# DOSSIER DE DEMANDE D'ENREGISTREMENT

PROJET DE CONSTRUCTION D'UNE  
USINE DE RESERVOIRS A HYDROGENE

PLASTIC OMNIUM  
LACHELLE (60)

Mémoire de réponse au courrier  
de la DREAL en date du 02/02/23

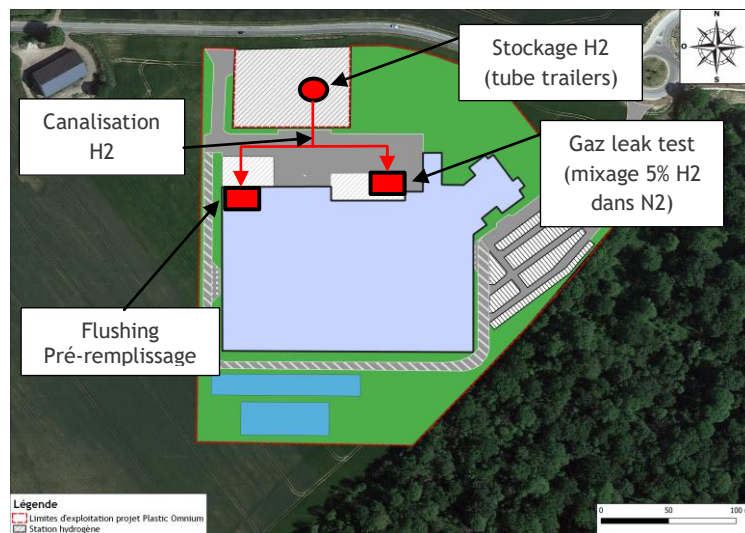
N° 1	Courrier du 02/02/23
Remarque	<p>Le projet présenté en sous-préfecture le 26 octobre 2022 prévoyait la mise en place de deux bassins d'infiltration / tamponnement. Le dossier d'enregistrement déposé le 24 janvier 2023 n'en prévoit qu'un. Vous confirmerez ce point alors que le site intercepte deux bassins versants.</p>
<p><b>Réponse :</b> Plastic Omnium confirme le présent point. En effet, afin de simplifier la gestion des eaux pluviales sur le site et notamment la gestion des eaux en cas d'incendie, un seul bassin de rétention et un seul bassin d'infiltration sera mis en place.</p> <p>Les eaux seront collectées vers un premier bassin étanche, qui pourra être isolé à l'aide d'électrovannes placées en aval du bassin (cas d'un incendie). Les eaux non polluées transiteront alors vers un second bassin de tamponnement et d'infiltration.</p> <p>Ainsi, le projet prévoit la mise en place d'un seul bassin d'infiltration / tamponnement et un bassin de rétention des eaux d'incendie.</p>

<p><b>Mise à jour DDenrg :</b> Un extrait du plan des réseaux est inséré au chapitre IV.5.2.2. de la pièce numéro 1 (Description du projet).</p>

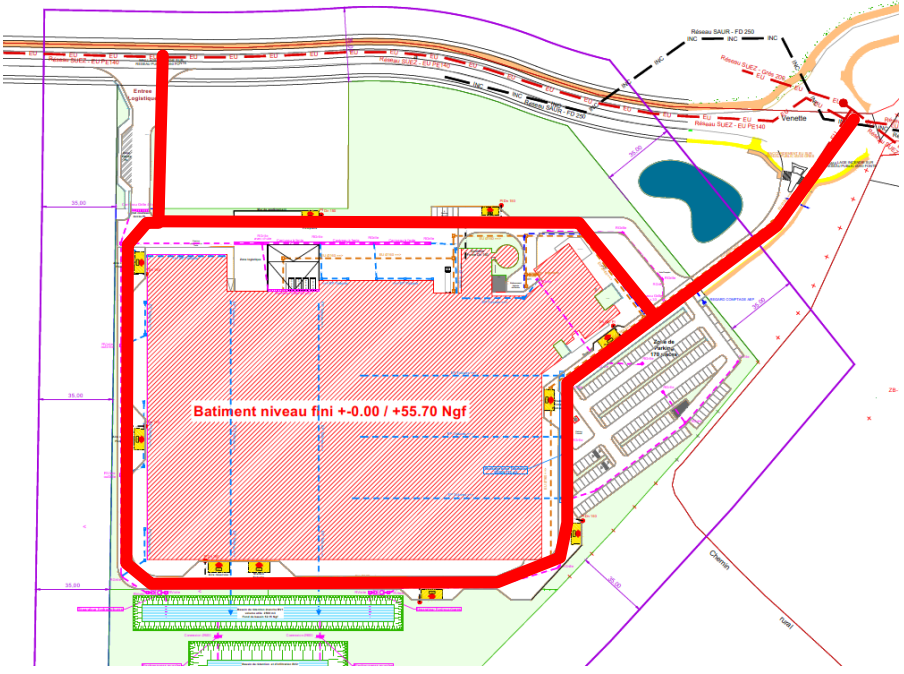
<b>N° 13</b>	Courrier du 02/02/23
<b>Remarque</b>	<p>Les aires de stationnement des engins devront être positionnées de façon à ne pouvoir être obstruées par l'effondrement de tout ou partie de ce bâtiment ou occupées par les eaux d'extinction.</p> <p>Une étude de ruine du bâtiment doit permettre de s'assurer que ce dernier ne s'effondrera pas sur ces emplacements en cas d'incendie. Cette étude n'est pas jointe au dossier de demande d'enregistrement.</p>
<p><b>Réponse :</b> La stabilité de la structure sera assurée par les poteaux béton encastrés en pieds.</p> <p>Les poutres de toiture en bois seront articulées sur la tête des poteaux et permettent les transferts des charges horizontales entre les poteaux. Les poteaux seront stables au feu 2H et la toiture stable au feu 1H. Dans le cas d'un incendie dans le bâtiment, la toiture cédera en premier (autour d'1h). Elle s'effondrera à l'intérieur du bâtiment car l'enceinte verticale est stable au feu 2h. Les poteaux, eux, sont stables 2h donc ils resteront érigés verticalement jusqu'au bout des 2h sans risque d'effondrement vers l'extérieur. Les poteaux d'ossatures secondaires étant accrochés en tête à la charpente bois de toiture seront également entraînés vers l'intérieur du bâtiment et non vers l'extérieur.</p> <p>Plastic Omnium produira l'étude indiquée avant mise en service de l'installation.</p>
